**Mission régionale d'autorité environnementale  
ÎLE-DE-FRANCE**

**Avis délibéré  
sur le projet de plan local d'urbanisme (PLU)  
à l'occasion de sa révision dite allégée n°1  
Barbizon (77)**

**N°MRAe APPIF-2022-058  
en date du 15/09/2022**

Figure 2: plan de masse du projet (NP, p. 6)

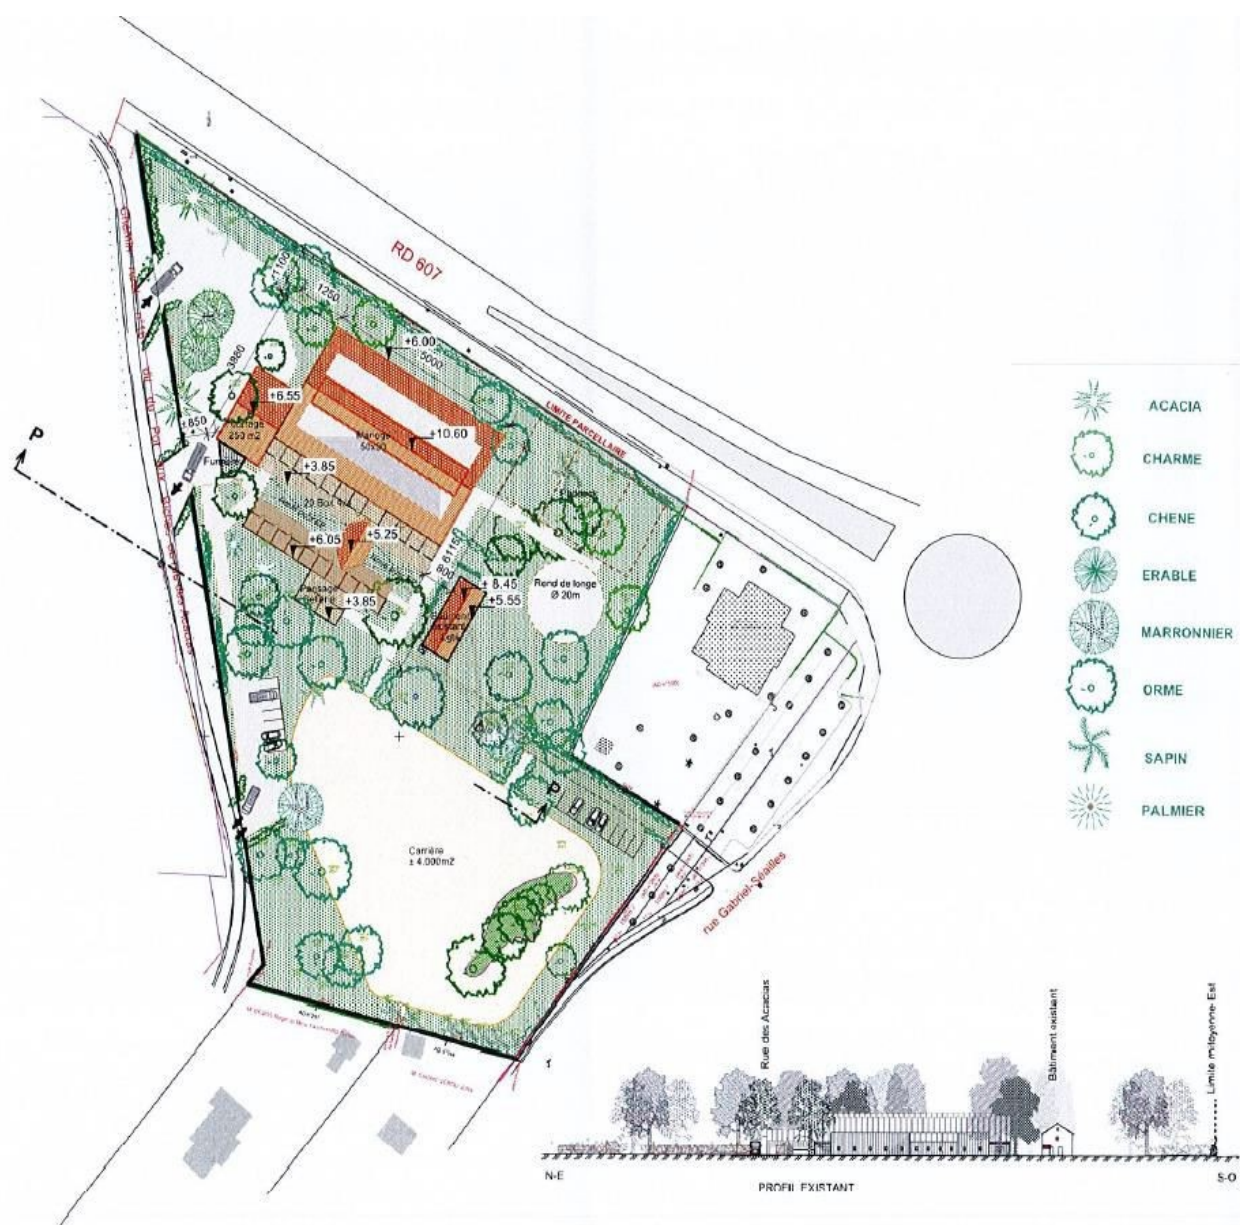
L'illustration du projet est peu lisible et ne nomme pas l'ensemble des équipements projetés. Les aménagements de voirie et de stationnement (matériaux, dimensions, etc.), les clôtures et les constructions (architecture, dimensions, etc.) ne sont pas décrits. L'usage alloué actuellement au bâtiment existant n'est pas précisé. Le dossier ne présente pas le site équestre existant (plan, surface, nombre d'usagers, etc.).

**(1) L'Autorité environnementale recommande de décrire le centre équestre existant (plan, surface, nombre d'usagers, usage alloué au bâtiment existant, etc.) et d'approfondir la description du projet d'extension (illustrations lisibles précisant le nom des équipements, description des aménagements de voirie, stationnement, clôtures et bâtiments (architecture, matériaux, dimensions, etc.).**

Figure 3: évolution projetée du règlement graphique (NP, p. 11), illustration modifiée par l'autorité environnementale

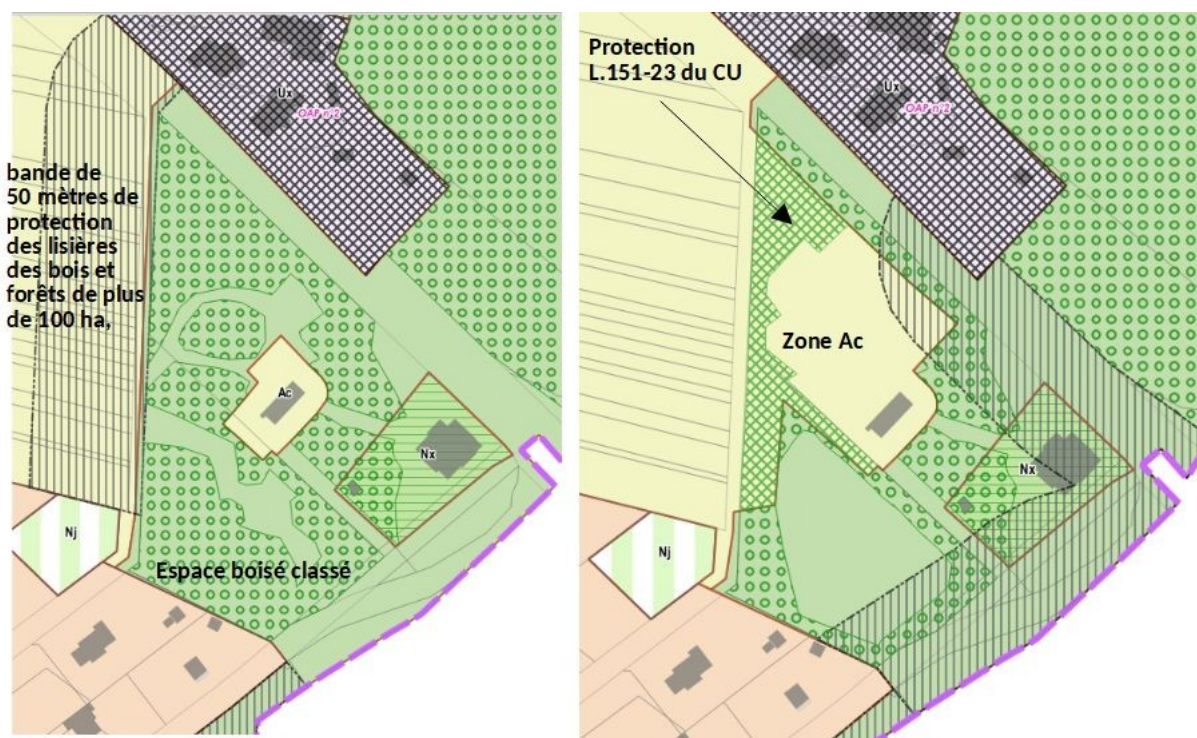
- d'étendre le secteur Ac au détriment du secteur N, afin de réaliser les nouveaux équipements équestres projetés ; la surface de cette extension n'est pas précisée ;

- de supprimer 7 600 m<sup>2</sup> de protection de type EBC existante (en partie ouest du site), et de créer (en compensation selon le dossier) une nouvelle protection de type EBC de 7 100 m<sup>2</sup> sur les terrains communaux situés à l'ouest de la station d'épuration de Barbizon ;

- de créer une protection au titre de l'article L.151-23 du code de l'urbanisme sur la frange arborée ouest du site, et de modifier le règlement écrit du secteur Ac (article B.3.1) pour autoriser, sur ce périmètre, l'aménagement d'une voie de desserte et d'aires de stationnement perméables (sous conditions de préservation des enjeux paysagers et écologiques) ; la surface de ce nouveau périmètre n'est pas précisée ; en outre, cette mesure est présentée comme une mesure de compensation alors qu'elle n'offre pas la même protection de l'environnement qu'un classement en EBC ;

- de décaler vers l'est du site la bande de 50 m de protection des lisières des bois et forêts de plus de 100 ha inscrite au règlement graphique du PLU et localisée actuellement à l'ouest du site, de manière, selon le dossier, à ce que le tracé de cette bande soit plus cohérent avec la lisière de la forêt de Fontainebleau (telle qu'identifiée par la carte des composantes du SRCE) ; le lien entre cette disposition de la révision et le projet d'extension du centre équestre n'est pas précisé.

**(2) L'Autorité environnementale recommande de préciser la surface d'extension de la zone Ac et celle du périmètre projeté de protection au titre de l'article L.151-23 du code de l'urbanisme.**

Figure 5: Mesure compensatoire : Superposition des règlements graphiques du PLU et du SPR (p. 12 NP).

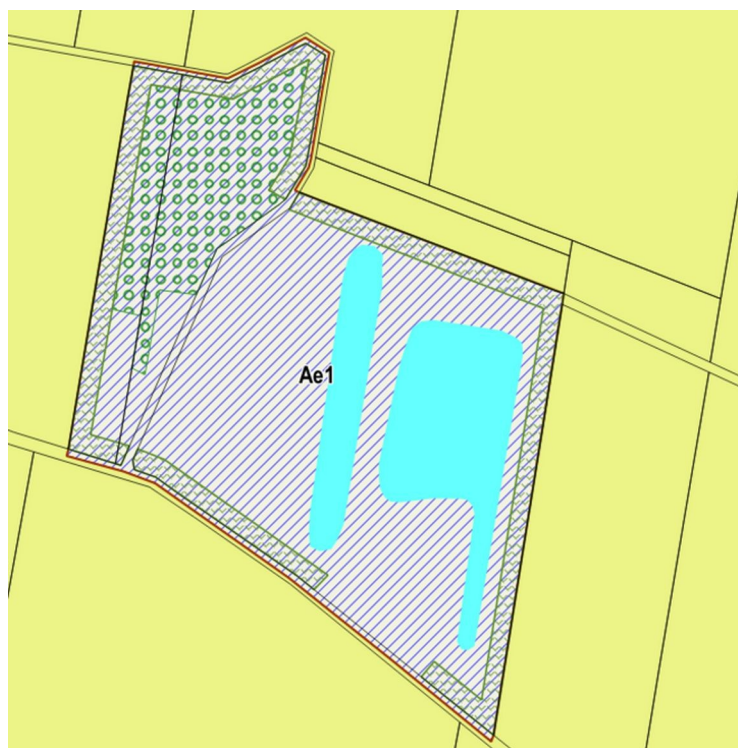
Le dossier justifie la mesure compensatoire en termes d'objectifs d'amélioration de la qualité écologique et paysagère des abords de la station d'épuration. Toutefois, cette mesure ne semble pas susceptible de compenser l'atteinte subie par la forêt de Fontainebleau en raison de l'extension du centre équestre, ni de remplacer spécifiquement les habitats naturels et espèces qui disparaîtront à cause de cette extension. De plus, le dossier ne compare pas la valeur écologique du nouveau périmètre EBC et celle du périmètre EBC supprimé. Enfin, l'autorité environnementale note que la mesure compensatoire concerne un espace semi-boisé existant, dont la lisière est déjà protégée en tant que « lanière boisée » par le règlement du site patrimonial remarquable (SPR).

Figure 6: localisation du secteur du projet (pastille orange) au regard du réservoir de biodiversité (source : MRAe)

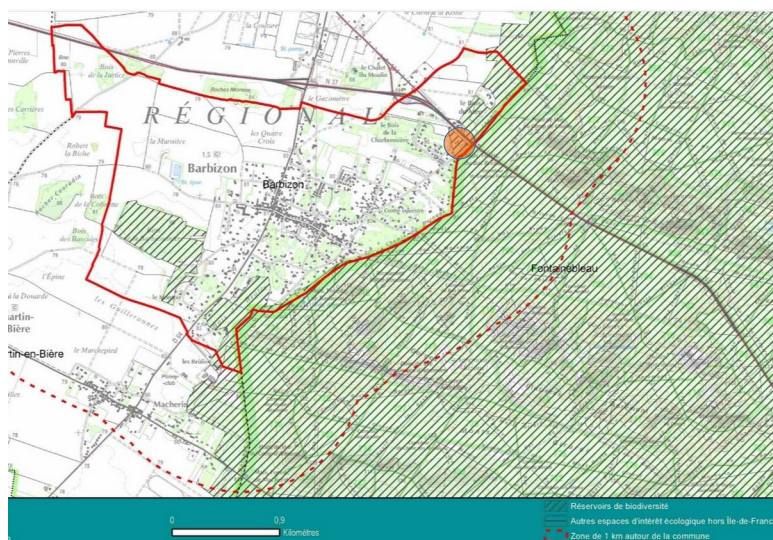
Alors que le projet est localisé à proximité immédiate de la lisière de la forêt de Fontainebleau et dans son réservoir de biodiversité (identifié par le SRCE), le dossier ne précise pas si une démarche d'évitement de ces enjeux (priorité de la séquence ERC) a été mise en œuvre. Il n'est pas non plus précisé si la collectivité ou le centre équestre s'est efforcé de préserver les secteurs parcellaires à plus fort enjeu pour la biodiversité.
